**ÉTUDE SUR LES POINTS D'EAU
ET LEURS RISQUES D'IMPACT :
RAPPORT PRF C3B TS2 0012 E
DATANT DU 14/04/2017**

ANALYSE CONTRADICTOIRE

du Rapport sur les points d'eau et leurs risques d'impact : PRF C3B TS2 0012 E datant du 14/04/2017

Figure 1 – Correspondance des classes DHI APR et PR/PRF

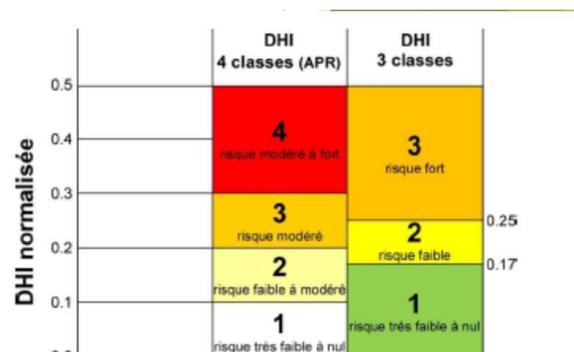
Entre 2006 et 2017, la méthode DHI a été réévaluée et ainsi, dans le PRF de 2017, la correspondance en classes de risque ne comprend plus que 3 classes.

En plus du changement de classe de risque qui porte à questionnement, de nombreuses ressources qui avaient été identifiées à risque modéré à **fort** ont été réévaluées et sont aujourd'hui passé en risque **faible** ou **très faible**.

Exemple des ressources AEP de Modane (le forage de Loutraz à alimentation profonde est devenu une source à alimentation intermédiaire...)

Exemple ci-dessus du changement de notation des classes de risque, pour Modane sur les 3 captages d'alimentation en eau potable entre APR 2006 à gauche et PRF 2017 à droite : 0

Figure 31 – Coupe synthétique des éléments géologiques et hydrogéologiques le long de la descenderie

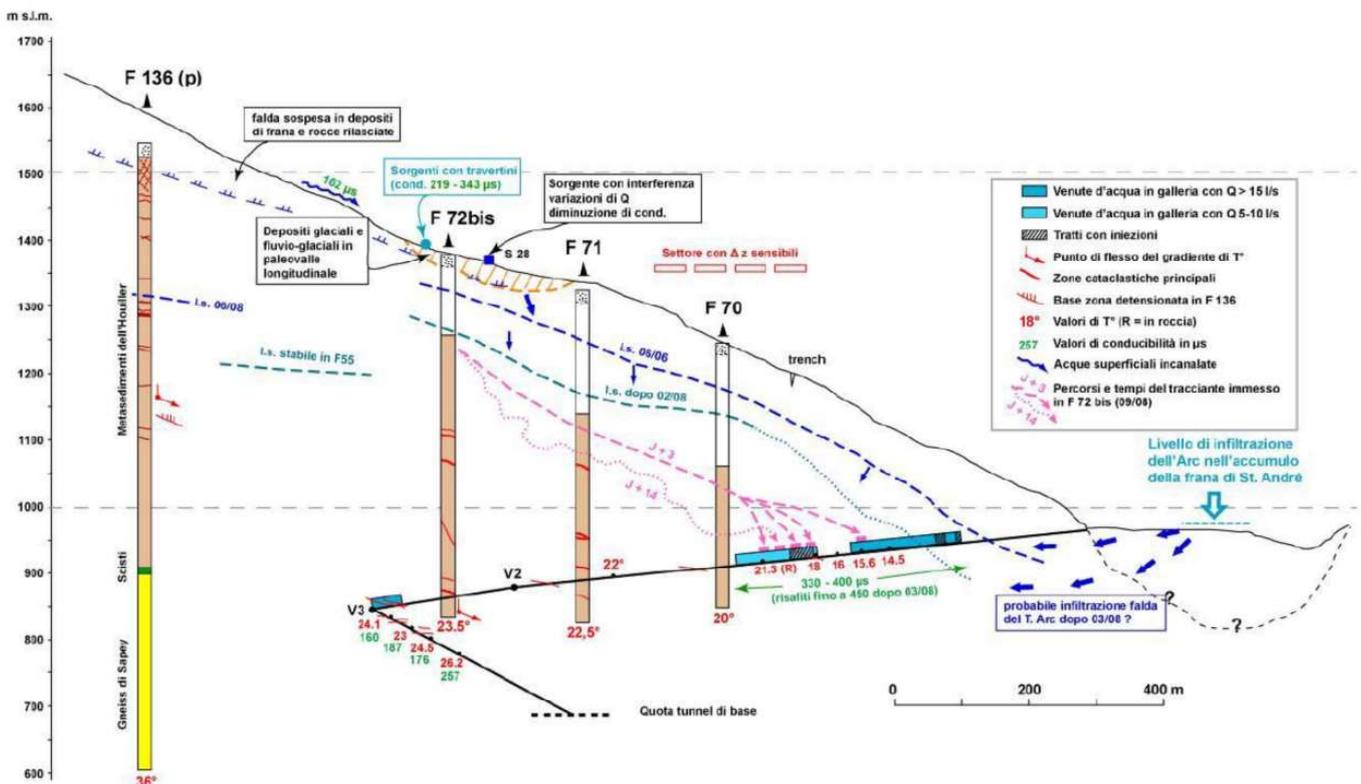
Le Captage du Villard ou du Champ de la Côte (point n. 28) a été perturbé par les travaux d'excavation de la descenderie de La Praz, avec une réduction évidente du débit (Figure 32). Ceci correspond à ce qui était prévu par l'étude APR qui avait assigné une probabilité d'impact de moyenne à élevée (DHI = 3). En ce qui concerne la probabilité d'impact attribuée pour l'excavation du Tunnel de Base, l'APR ne prévoyait aucun impact (DHI TdB).

(PM 200-500), et ensuite vers la fin du virage (V7). Quand la galerie a intercepté les venues des PM 200-500, un abaissement rapide du niveau piézométrique des forages F70, F71 et F72bis est apparu, ainsi que des interférences sur la source S28. Le contexte hydrogéologique est fourni dans la coupe synthétique le long de la descenderie.

Ainsi, le captage AEP du Villard a été impacté par les travaux de la descenderie de la Praz, comme l'on peut le constater dans le dossier PRF, et notamment sur la figure 31 en pages suivante, où on note également la diminution du niveau des nappes d'eau souterraine au droit de la descenderie.
